Aménagement
de la desserte de
DIGNE-LES-BAINS
par la **RN85**

MEMOIRE EN REPONSE A L'AVIS DU CGEDD N°2017-64 DU 25 OCTOBRE 2017

AVIS SUR L'AMENAGEMENT DE LA DESSERTE DE
DIGNE-LES-BAINS PAR LA RN 85 ET SUR LA MISE EN
COMPATIBILITE DES DOCUMENTS D'URBANISME DE
MALIJAI, MALLEMOISSON ET AIGLUN (04)

■ Habitat collectif
■ Habitat individuel
■ Bâtiment industriel ou agricole
■ Bâtiment éducatif
■ Autre bâtiment

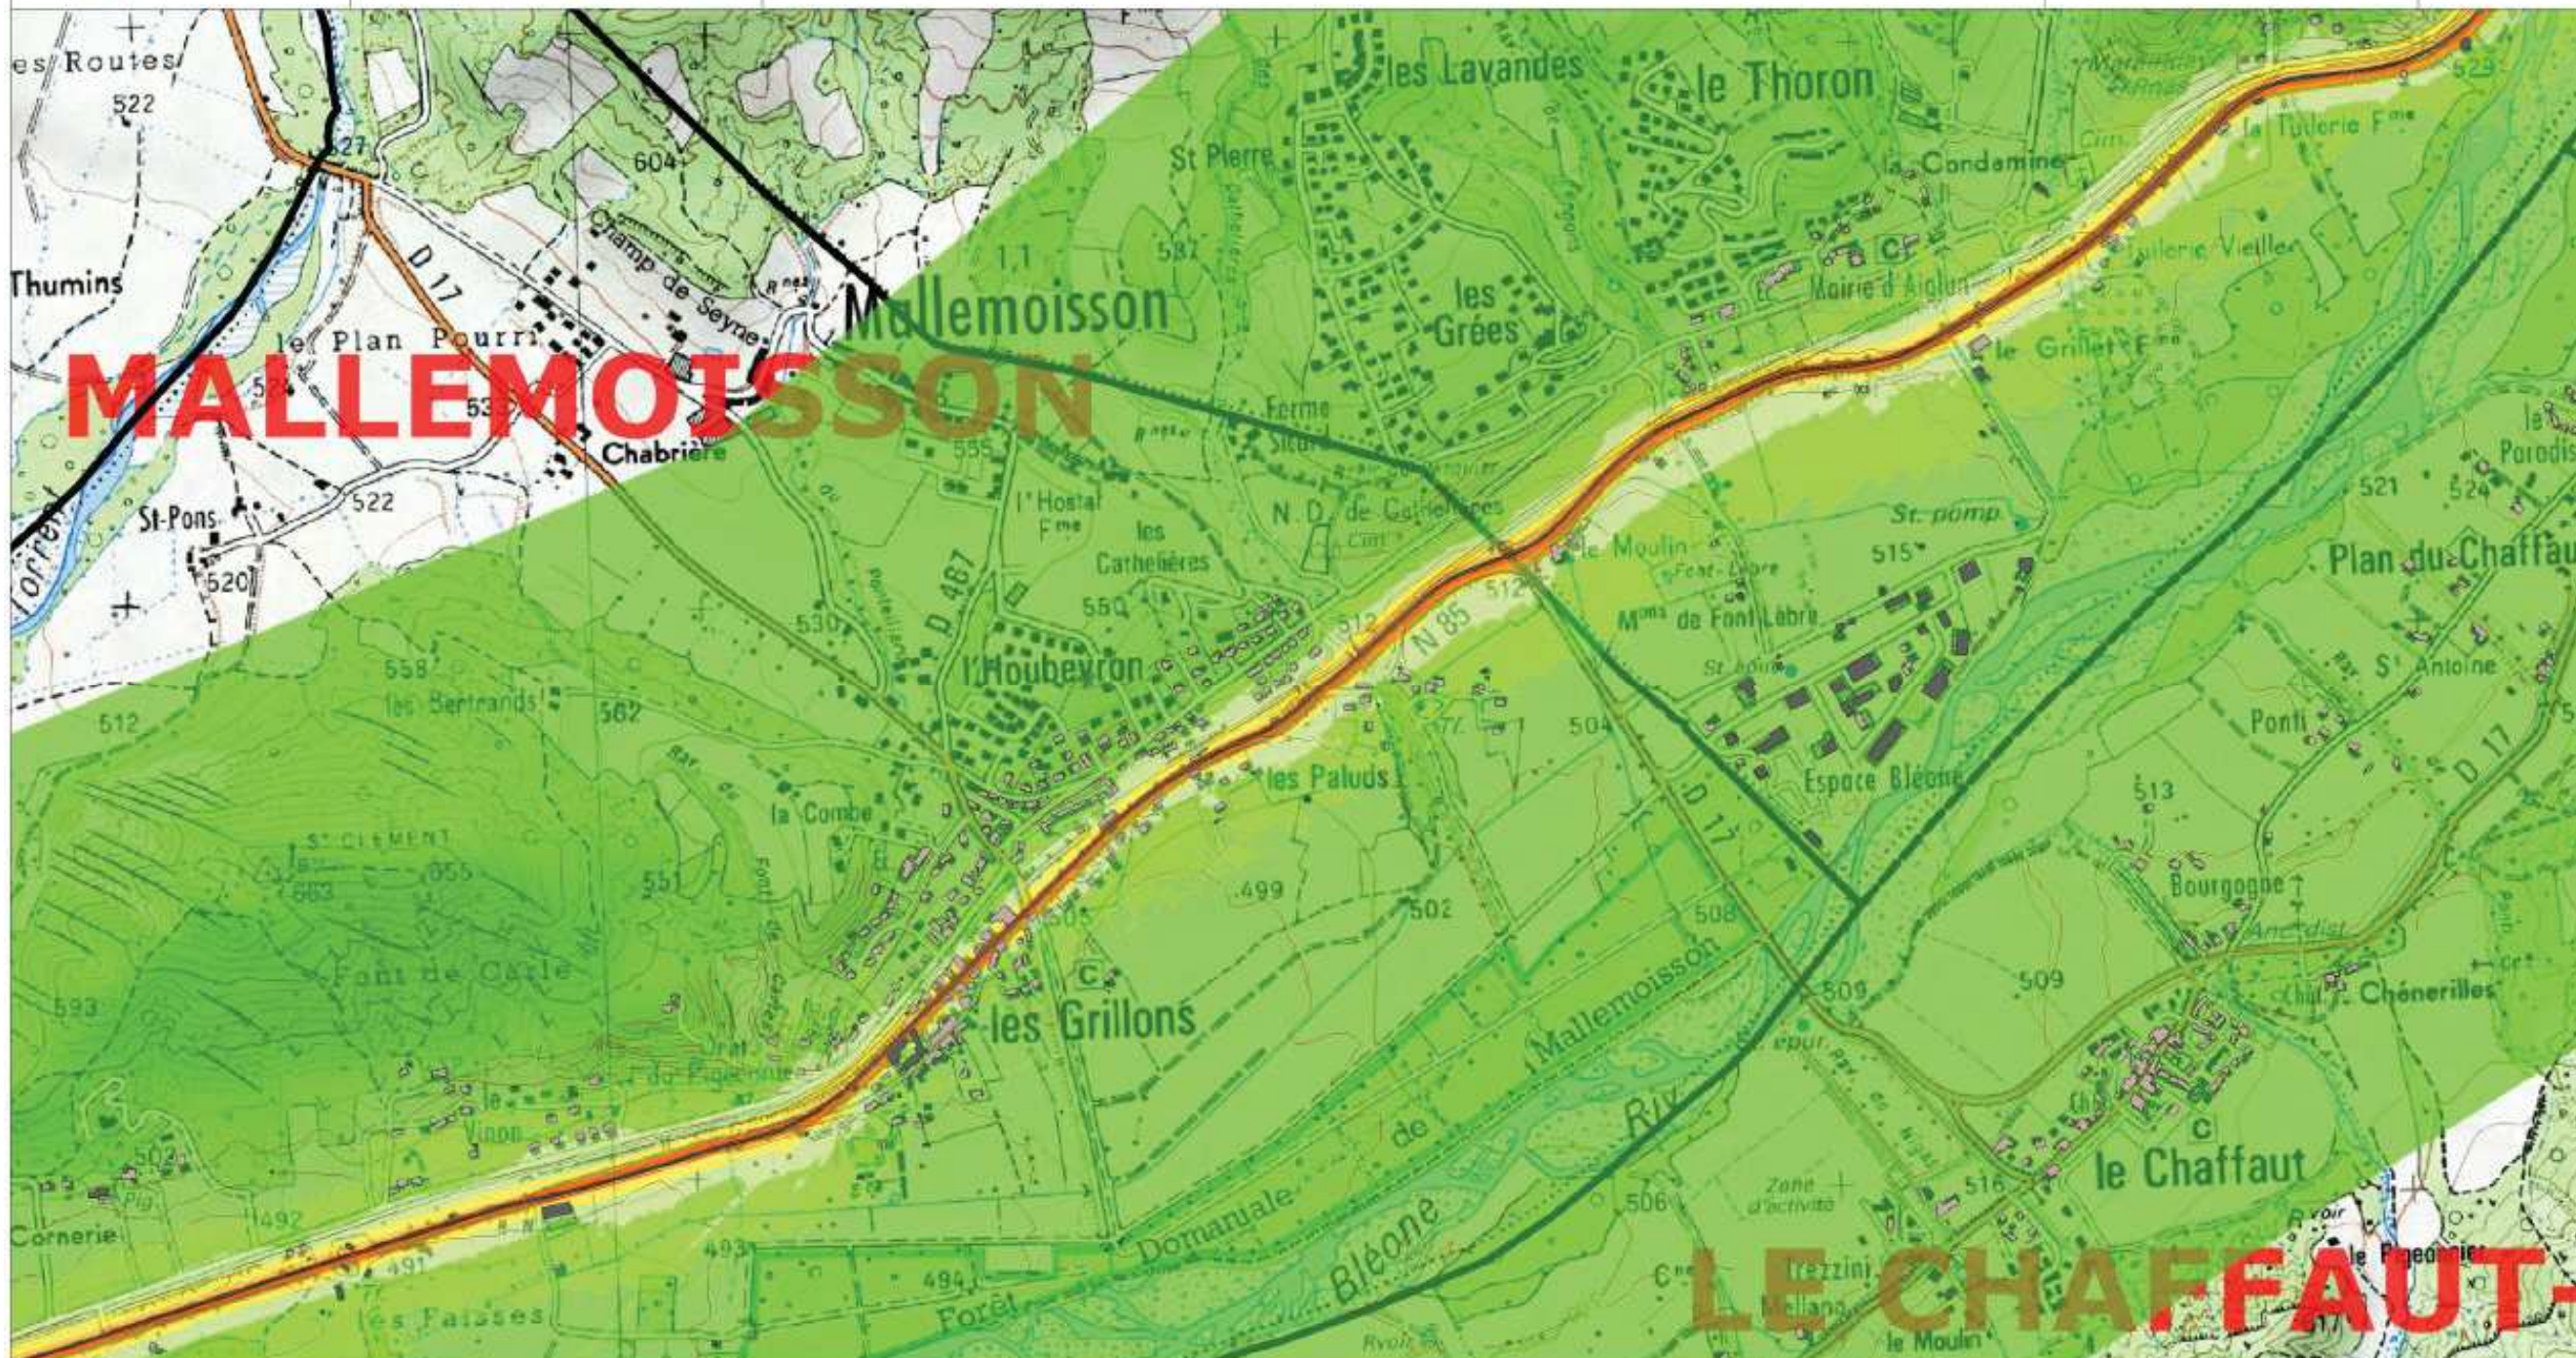
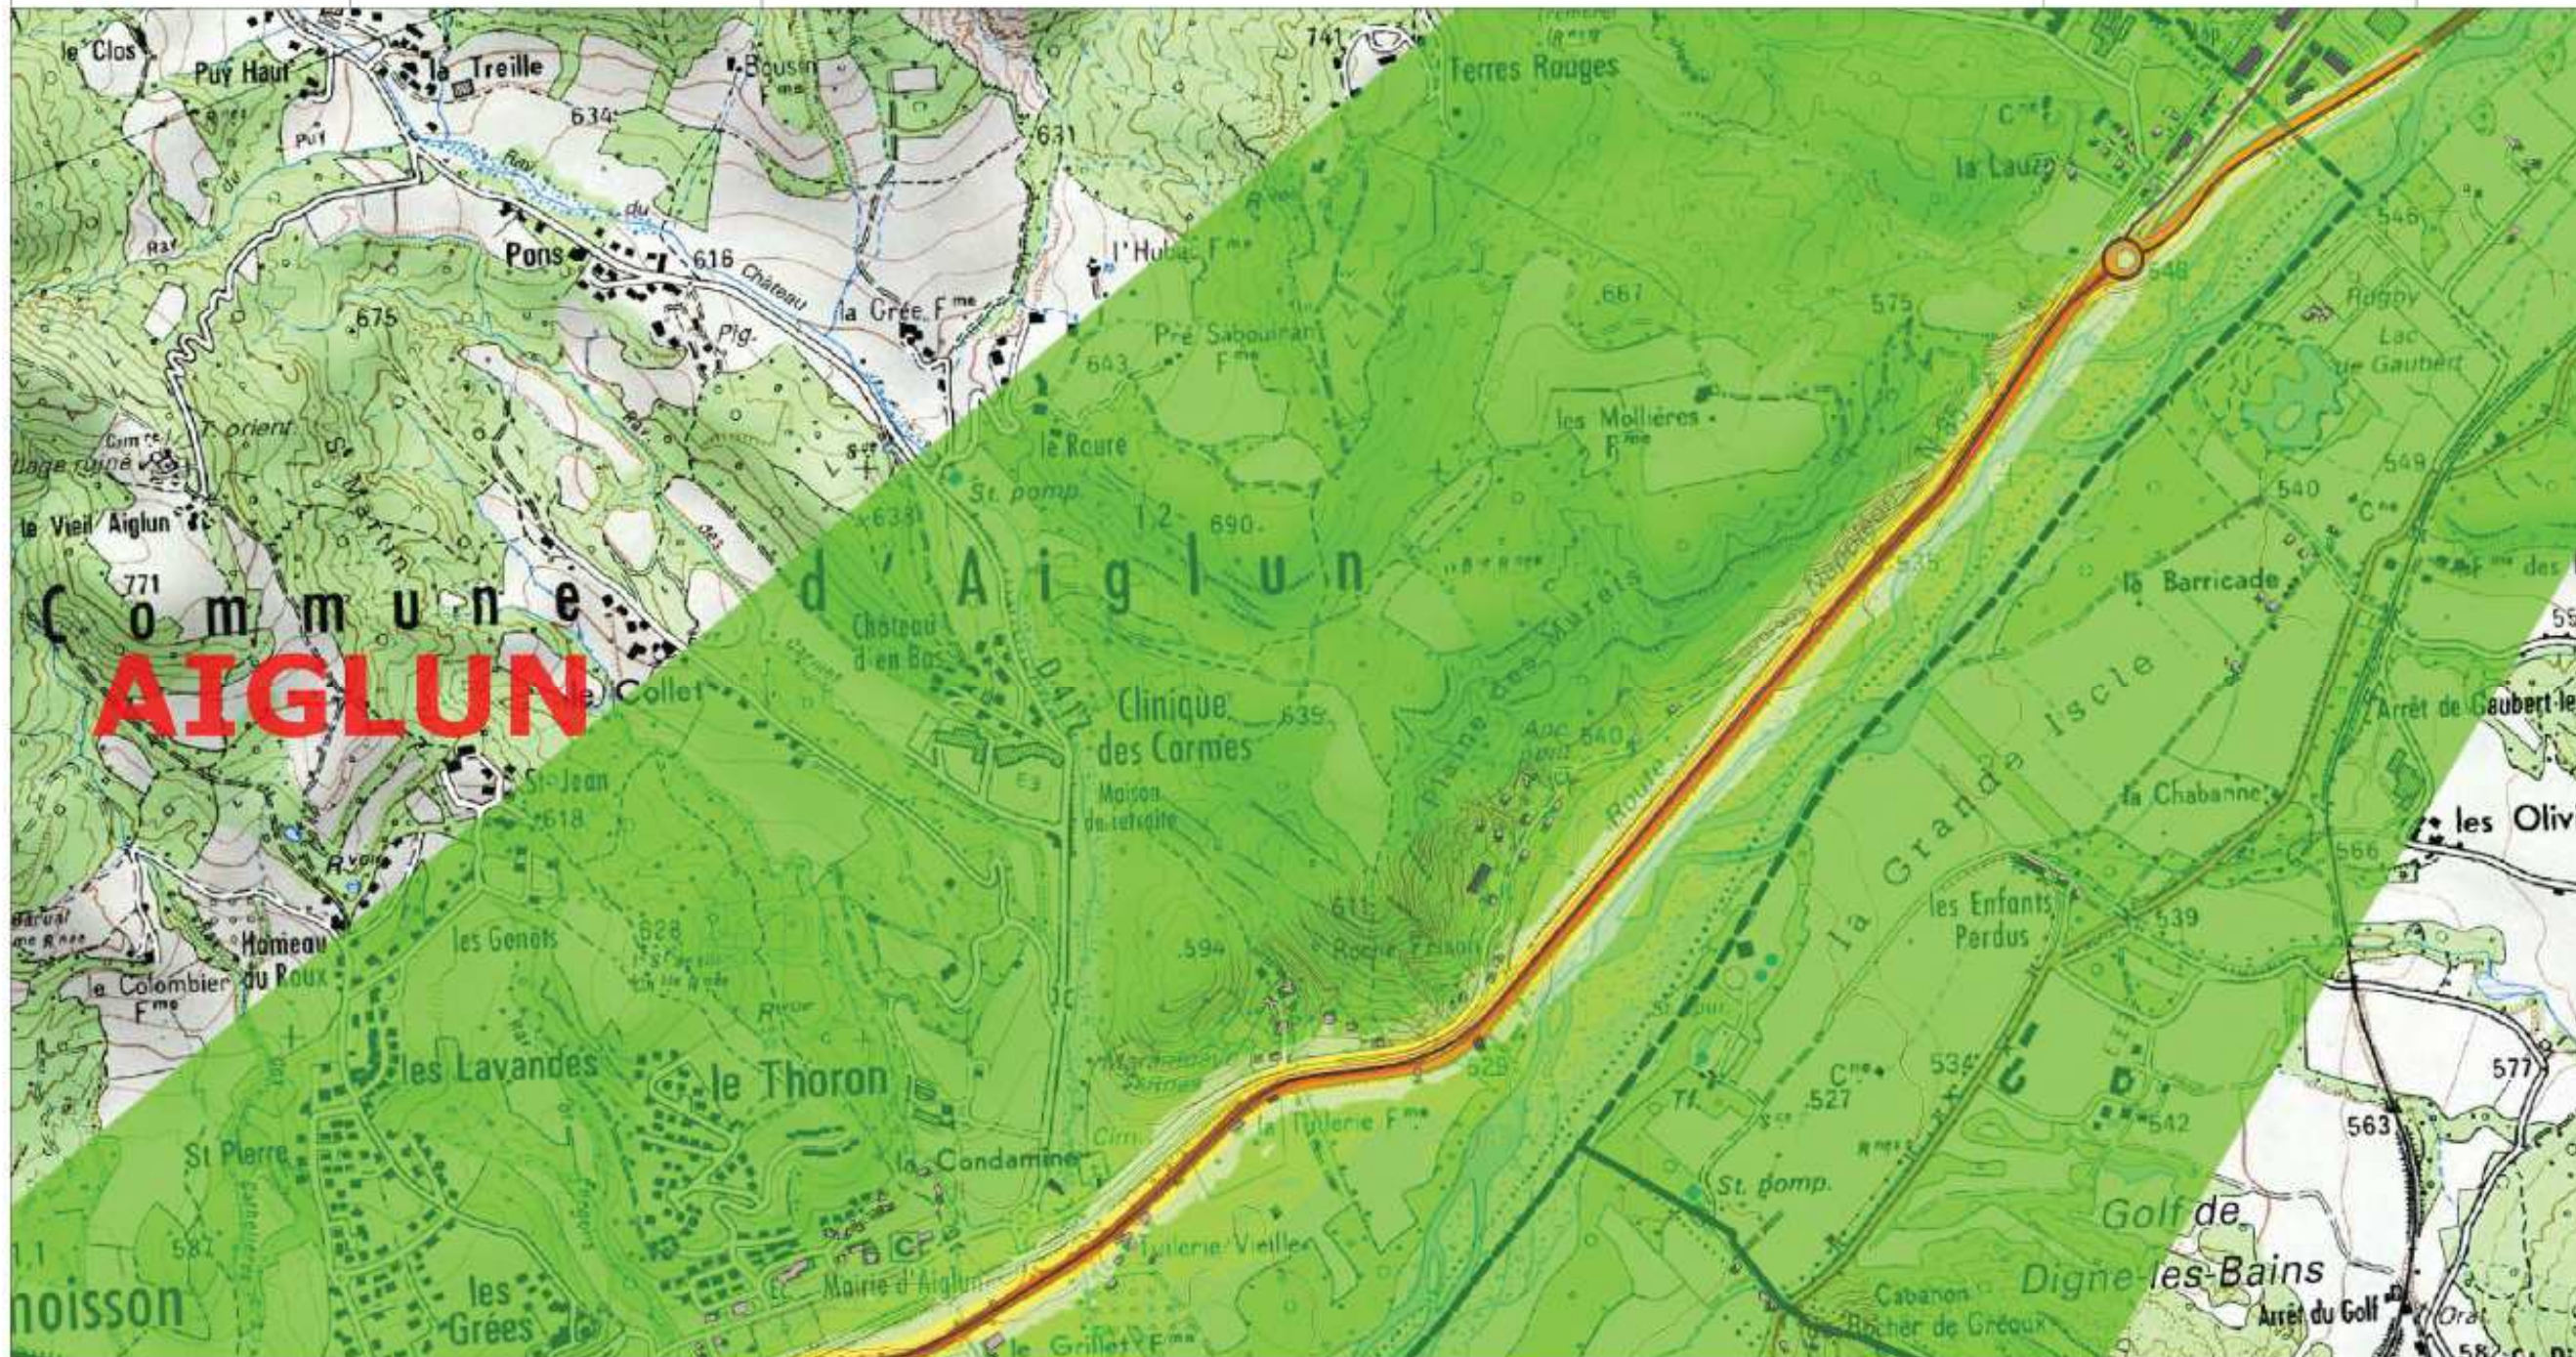
Afin d'établir clairement l'état initial sonore dans l'étude d'impact, l'AE recommande de le compléter par la présentation du modèle acoustique qui a été réalisé, des paramètres de son calage et de la mention des niveaux sonores LAeq de jour et de nuit sur chaque bâtiment de l'aire d'étude affecté par le bruit.

Les planches de calcul ci-après présentent les ambiances sonores préexistantes sur tous les bâtiments situés sur le périmètre du projet.

- Deux caractérisant l'ambiance sonore préexistante : une en période diurne et une en période nocturne (isophones 45 à 75 dB(A)) ;
- et deux caractérisant les zones modérées / non modérées : une en période diurne (isophones 65 – 70 dB(A)) et une en période nocturne (isophones 60 – 65 dB(A)).

L'objectif est ici d'apprécier l'ambiance sonore préexistante pour tous les bâtiments existants :
